設計及び工事計画認可申請書の一部補正について

高浜発電所第3号機

設計及び工事計画認可申請書の一部補正

高浜発電所第3号機 設計及び工事計画認可申請書の一部補正 補正前後比較表  
 【I. 氏名又は名称及び住所並びに法人にあっては、その代表者の氏名】

設計及び工事計画認可申請	第1-1-4 図
高浜発電所第3号機	
原子炉本体の構造図 燃料体（17行17列B型燃料集合体 （ウラン・プルトニウム混合酸化物燃料）） 上部支持板（上部ノズル）	
関西電力株式会社

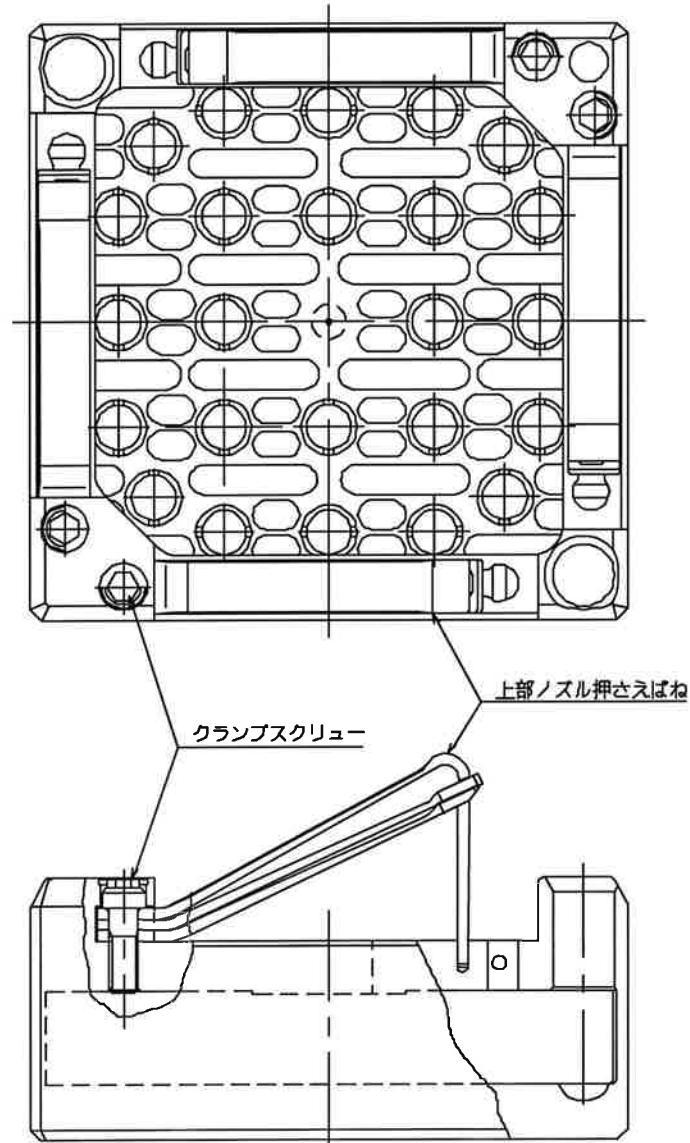
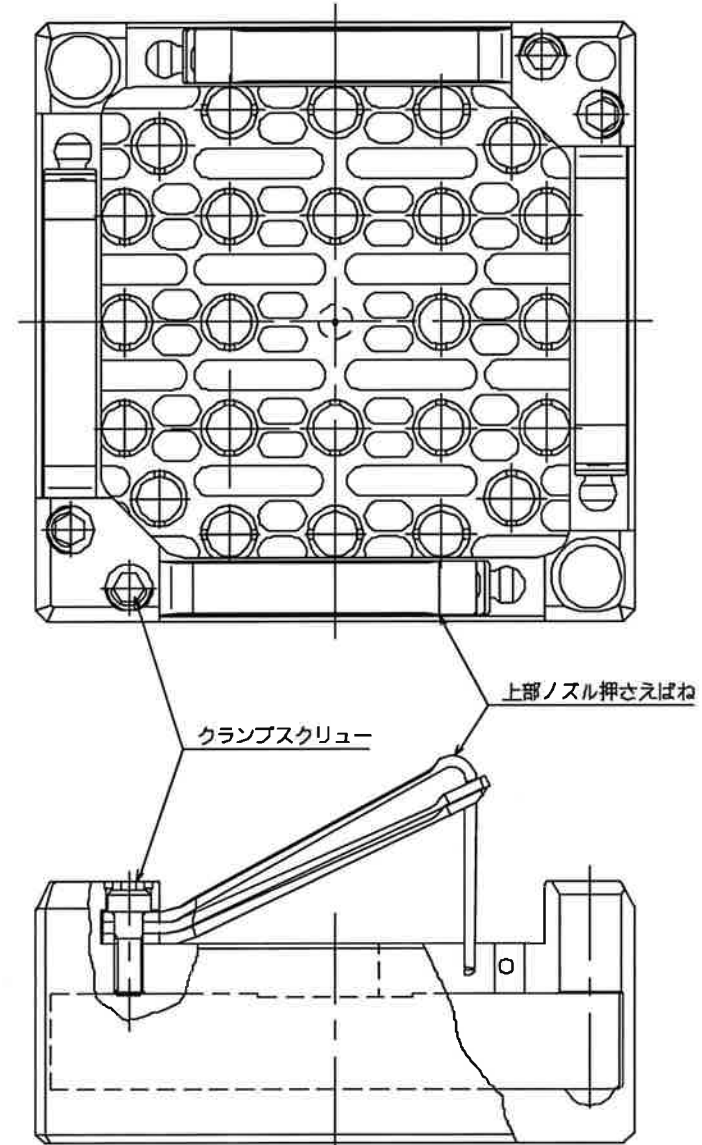
記載の適正化

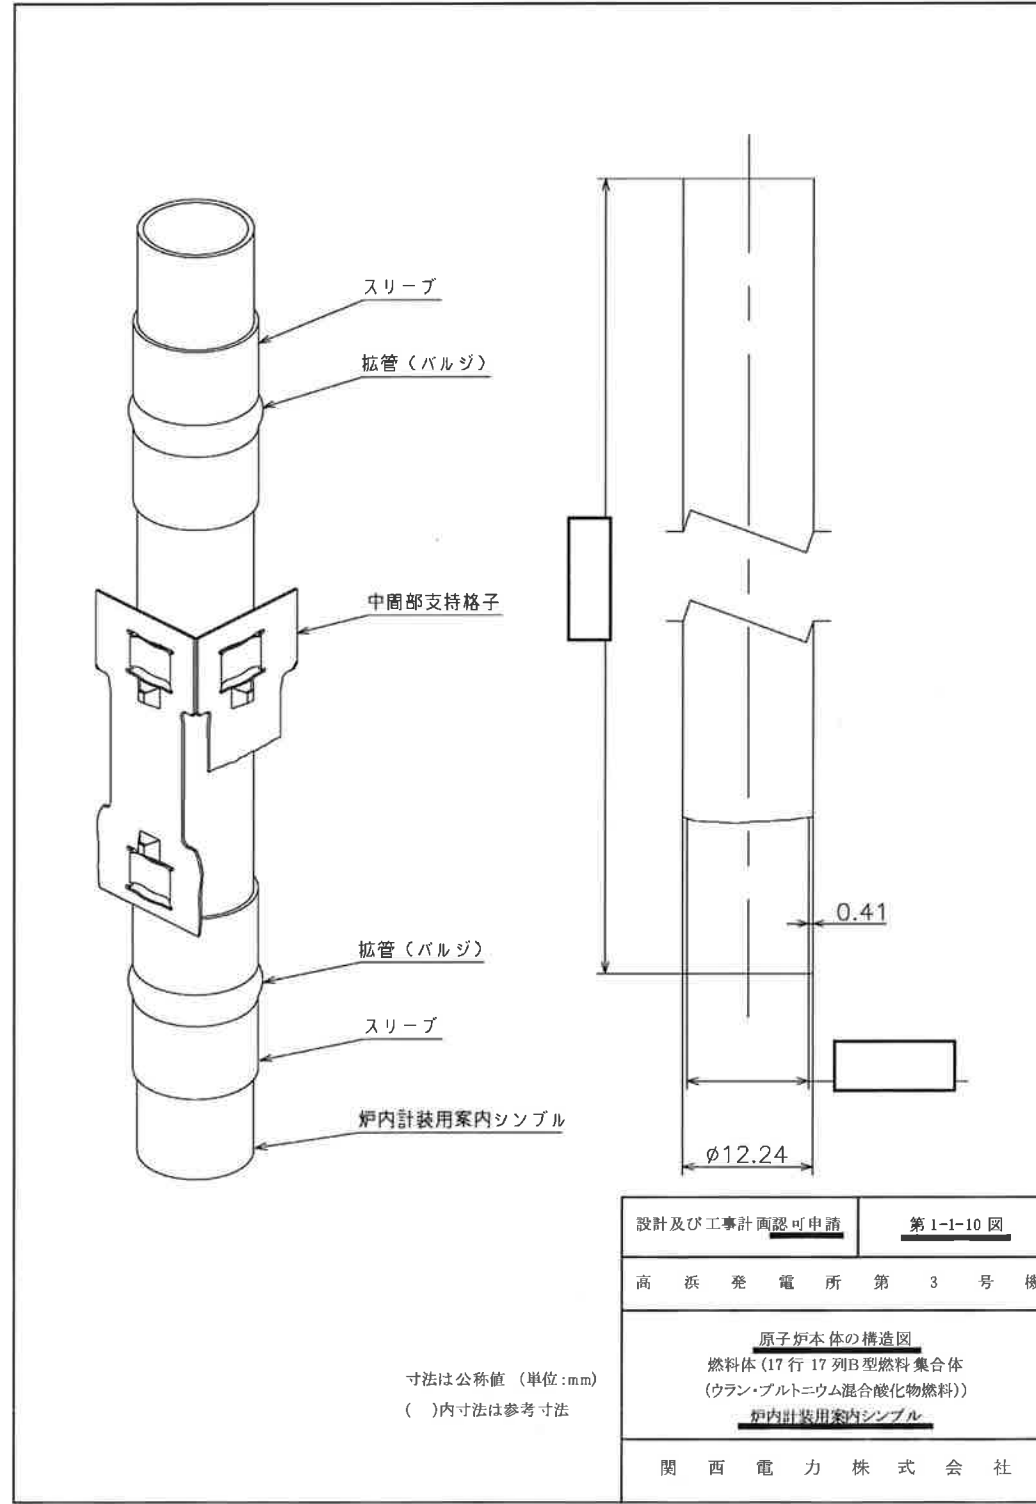
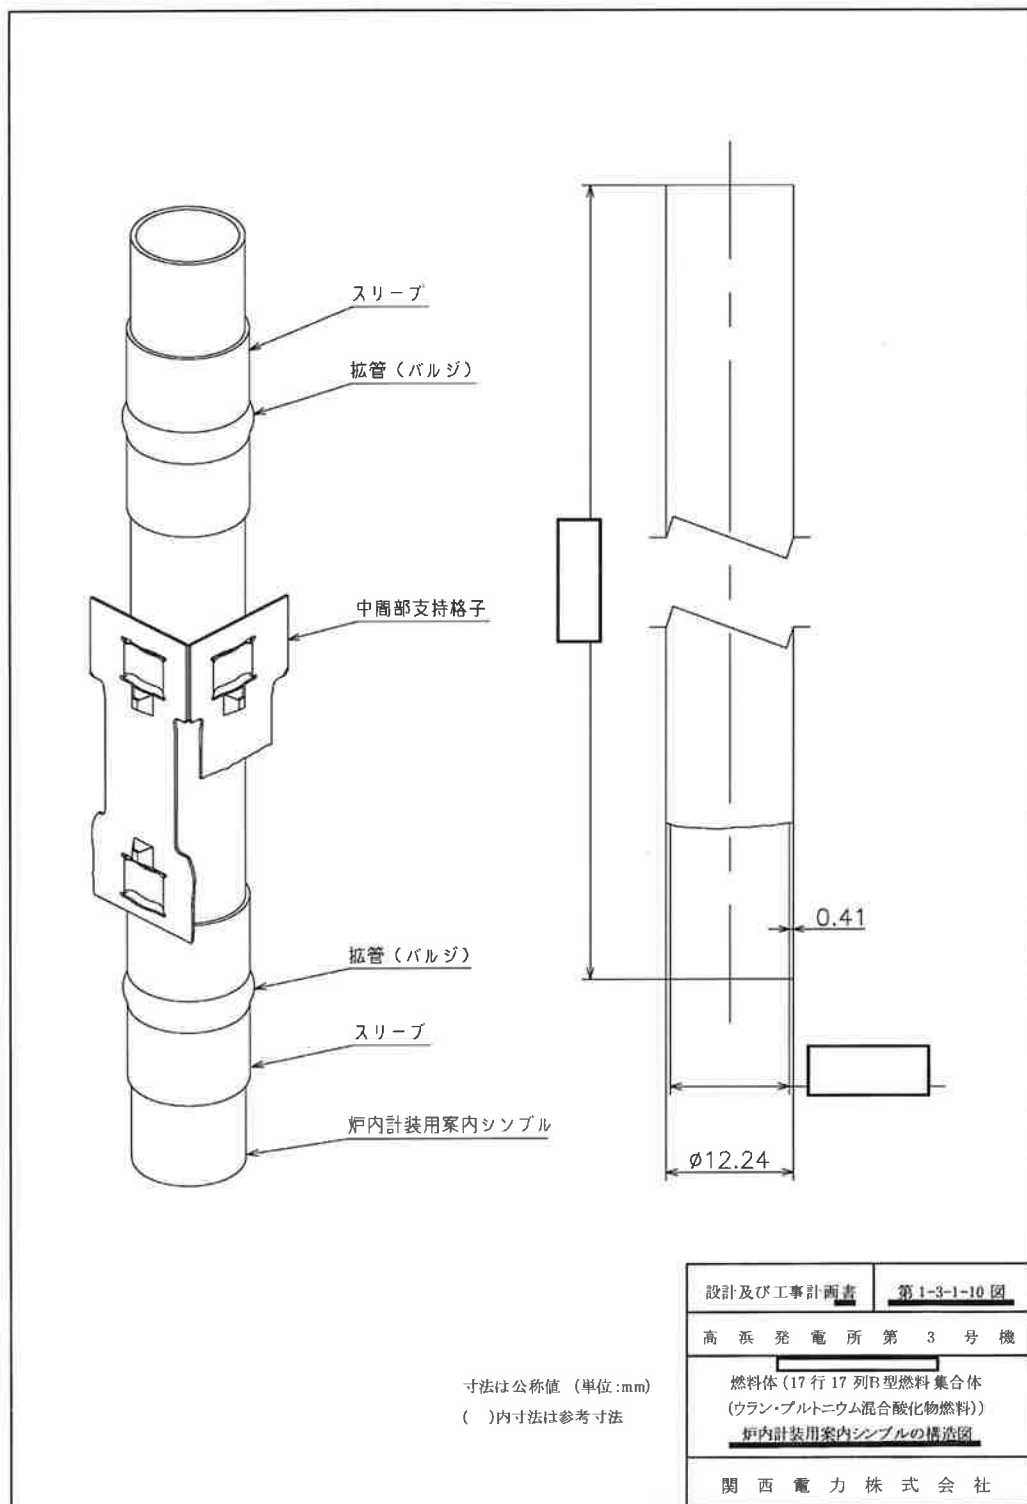
変更前	変更後	備考																
<p>制御棒案内シンプル</p> <p>溶接</p> <p>スリーブ</p> <p>かしめ</p> <p>(12.6)</p> <p>214.3以下</p> <p>214.3以下</p> <p>断面A-A</p> <p>矢視B-B</p> <p>スリーブ</p> <table border="1" data-bbox="884 1528 1210 1753"> <tr> <td>設計及び工事計画書</td> <td>第1-3-1-9図</td> </tr> <tr> <td colspan="2">高浜発電所第3号機</td> </tr> <tr> <td colspan="2">燃料体（17行17列B型燃料集合体（ウラン・プルトニウム混合酸化物燃料）） 最下部支持格子の構造図</td> </tr> <tr> <td colspan="2">関西電力株式会社</td> </tr> </table> <p>寸法は公称値（単位：mm） ( )内寸法は参考寸法</p>	設計及び工事計画書	第1-3-1-9図	高浜発電所第3号機		燃料体（17行17列B型燃料集合体（ウラン・プルトニウム混合酸化物燃料）） 最下部支持格子の構造図		関西電力株式会社		<p>制御棒案内シンプル</p> <p>溶接</p> <p>スリーブ</p> <p>かしめ</p> <p>(12.6)</p> <p>214.3以下</p> <p>214.3以下</p> <p>断面A-A</p> <p>矢視B-B</p> <p>スリーブ</p> <p>寸法は公称値（単位：mm） ただし、「以下」と記載のものを除く ( )内寸法は参考寸法</p> <table border="1" data-bbox="1893 1491 2300 1753"> <tr> <td>設計及び工事計画認可申請書</td> <td>第1-1-9図</td> </tr> <tr> <td colspan="2">高浜発電所第3号機</td> </tr> <tr> <td colspan="2">原子炉本体の構造図 燃料体（17行17列B型燃料集合体（ウラン・プルトニウム混合酸化物燃料）） 最下部支持格子</td> </tr> <tr> <td colspan="2">関西電力株式会社</td> </tr> </table>	設計及び工事計画認可申請書	第1-1-9図	高浜発電所第3号機		原子炉本体の構造図 燃料体（17行17列B型燃料集合体（ウラン・プルトニウム混合酸化物燃料）） 最下部支持格子		関西電力株式会社		<p>記載の適正化</p>
